1. Tektur vom 16.03.2020

FESTSTELLUNGSENTWURF

Straßenbauverteilung Freistaat Bayern Straße / Achsen / km : S 1200 : A 5 1120 : 0,099 : A 5 1150 : 3,348 PROJEKT-NR. : 09 899903 10	Unterlage / Blatt-Nr.: T0.1.5 T1 Lageplan Grunderwerb km 64+940 bis km 65+445 Maßstab: 1 : 10000
A 8 München - (Salzburg) 6 - streifiger Ausbau zur AS Rosenheim und Achermühle Bau-km 58+780 bis 68+145	
aufgestellt: Autobahnleitsystem Bayern P. Ing. Ulf Baubeker München, den 30.05.2004	1. Tekstual aufgestellt: Autobahnleitsystem Bayern P. Ing. Ulf Baubeker München, den 16.03.2020

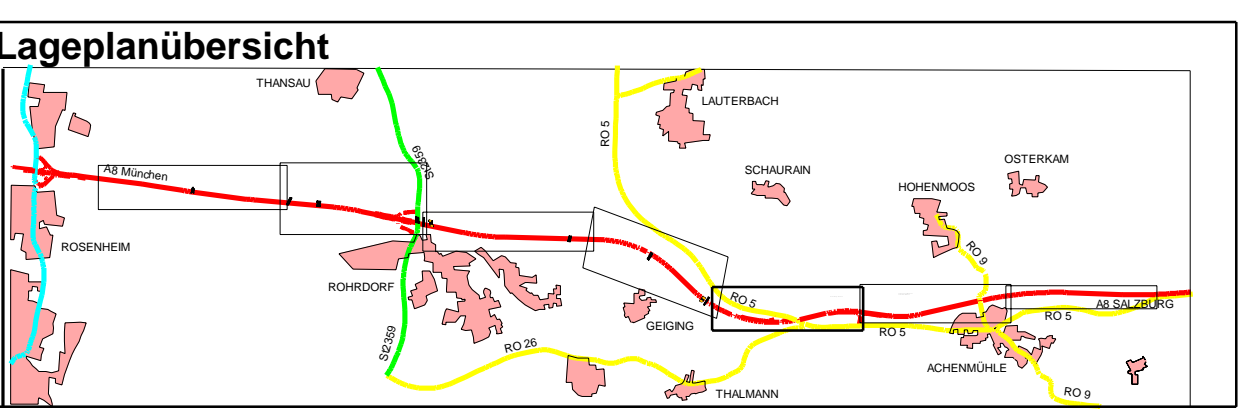
Änderungen und Ergänzungen im Zuge der 1. Tektur sind rot beschriftet

Nr.	Änderung gegenüber der Planfassung vom 30.05.2014
1	Änderung der Erwartzfälligen wegen Planänderungen
